RELAZIONE ILLUSTRATIVA DEFINITIVA

Permesso di Costruire - Variante ai sensi dell'art. 8 del DPR 160/2010

Progetto per la realizzazione di un capannone ad uso artigianale per officina e lavaggio automezzi Località Villanova di Castenaso - Castenaso (BO) Via G. Di Vittorio, 5/2.

Relazione integrata con gli approfondimenti richiesti a seguito della conclusione del procedimento di cui alla procedura di variante ai sensi dell'art. 8 del DPR 160/2010

(estratto dalla Tavola PD07 rev 02 del 30/03/2021)

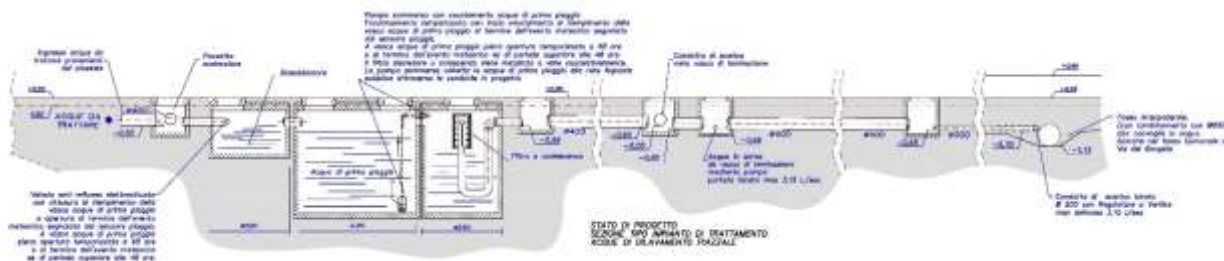
Infatti in ottemperanza alle osservazioni di ARPAE APAM la vasca di accumulo della prima pioggia, è predisposta per un volume complessivo di mc 15,00 (considerando in c.t. una superficie di circa mq. 3.000.00, esclusa la piazzola di lavaggio esterna che le acque di lavaggio le convoglia direttamente all'impianto di depurazione) che per una quantità di prima pioggia di 5 mm nei primi 15 minuti di evento meteorico corrispondono a circa mc 15,00.

Sempre in ottemperanza alle prescrizioni di ARPAE si predisporrà poi un impianto di svuotamento della vasca di accumulo della "prima pioggia", nelle successive 48/72 ore mediante pompa di sollevamento temporizzata in funzione dei parametri previsti:

Segue schema di progetto dell'impianto adeguato con gli approfondimenti richiesti dal ARPAE APAM.
